Akaflieg Brunschw.	SB-5B (und C) Technische Mitteilung Nr.1 Änderung des Hauptbeschlages	14.5.69
GEGENSTAND:	Flügelhauptbeschlüge	
BETROFFEN:	Segelflugzeug SB-5B und SB-5C, alle Werknummern	
DRINGLICHKEIT:	zu I: sofort zu II: bis 31. März 1970	
VORGANG:	Aufgrund eines festgestellten Schadens an den Flügelhauptbeschlügen sind Verstärkungen notwendig geworden. Bis zur Durchführung der entsprechenden Maßnahmen ist es erforderlich, die Höchstgeschwindigkeit bei böigen Wetter herabzusetzen.	
MASSNAHMEN:	<p>I. Am Instrumentenbrett ist an gut sichtbarer Stelle ein Hinweisschild anzubringen mit dem Text: "Höchstgeschwindigkeit bei böigen Wetter: 125 km/h"</p> <p>II. 1. Ges. Zeichnungs-Nr. 51/52-04 sind Längsschweißnähte am rechten oberen Hauptbeschlag (am nicht gegabelten Beschlag) auszuführen. Bei Neubauten sind die Längsschweißnähte auch am linken oberen und den beiden unteren Beschlügen auszuführen.</p> <p>2. Am rechten oberen Hauptbeschlag ist zusätzlich je ein Stützblech gemäß der zur technischen Mitteilung Nr.1 gehörenden Zeichnung anzuschweißen.</p> <p>3. Nach Durchführung der Maßnahmen 1. und 2. ist das Hinweisschild gemäß I. zu entfernen.</p>

Hauptbeschlag oben rechts

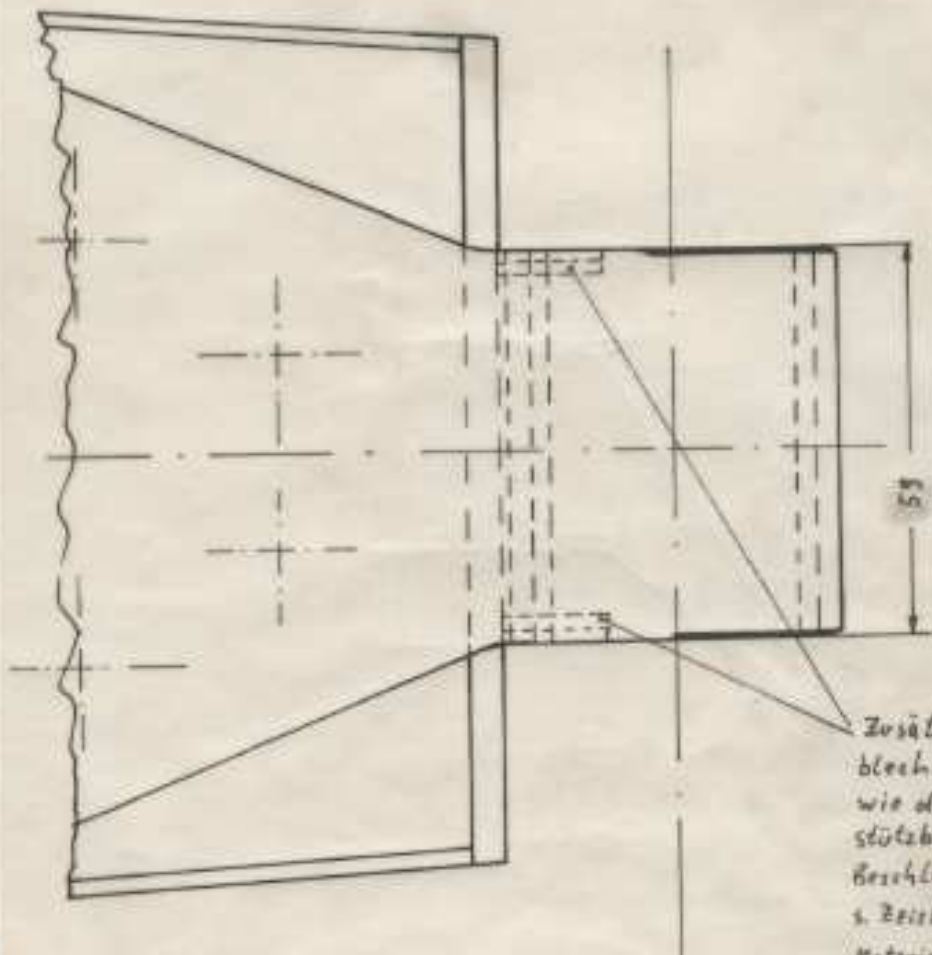
Zusätzlich 2 Stütz-  
bleche 2mm dick;  
wie die beiden äußeren  
Stützbleche mit dem  
Beschlag verschweißen  
s. Zeichnung Nr. 59/62-09  
Material: 1.7219.4  
oder entsprechend

Es muß unbedingt darauf geachtet werden, daß alle in den  
Zeichnungen angegebenen Schweißnähte ausgeführt werden,  
und die Schweißnähte nicht bearbeitet werden!
